改善箇所説明図

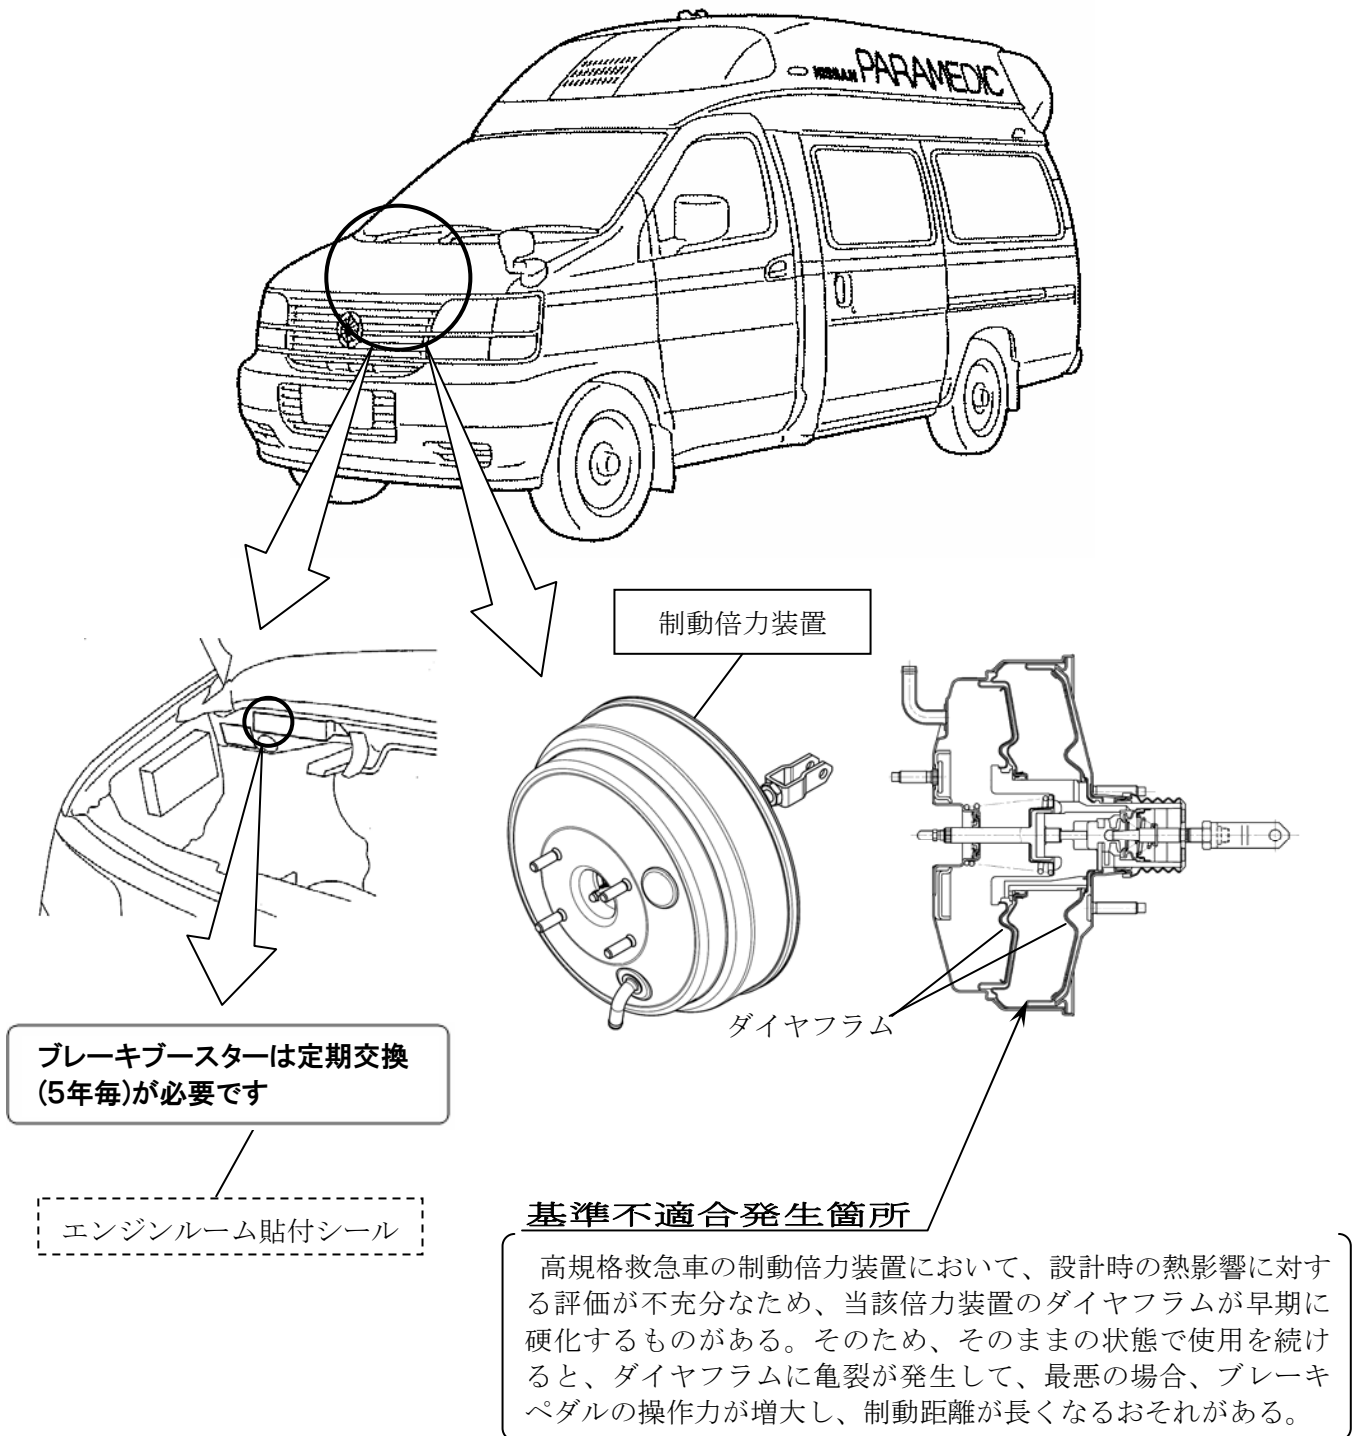
全車両、当該制動倍力装置を新品に交換する。また、メンテナンスノートに当該倍力装置の定期交換時期（5年）の記載を追加したシールを貼付するとともに、エンジンルームに定期交換時期を記載したシールを貼付する。

識別：定期交換時期を記載したシールにより、容易に識別が可能のため、特別な識別は行なわない。
